# SERVICE TECHNICAL **news**

STN – CK – 0512.1 - FR

Indesit Company, Service Department

Titre : Cartes électroniques obsolètes pour fours France

Codes SAV Verrouillages

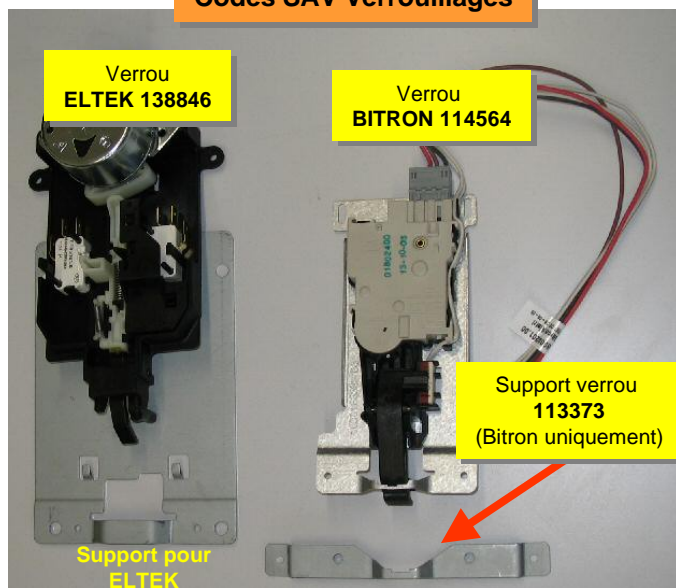
❑ En cas de remplacement d'un verrou Eltek par un verrou Bitron, il faut :

1. Démontez le verrou ELTEK et le support de fixation
2. Démontez le thermostat 16A 139833 (le verrou Bitron fonctionne sans ce thermostat)
3. Mettre en place le support verrou BITRON 113373 utilisé pour fixer le verrou BITRON
4. Mettre en place le verrou BITRON

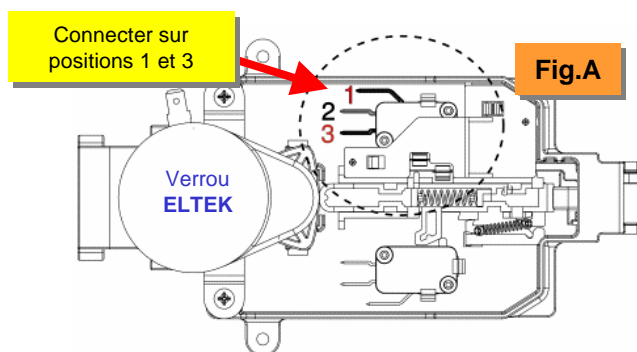
❑ Dans le cas où le verrou n'est pas remplacé, il se peut que le branchement du microswitch verrou nécessite d'être modifié comme indiqué sur la Fig. A, connexion sur 1 et 3 (et non sur 2).
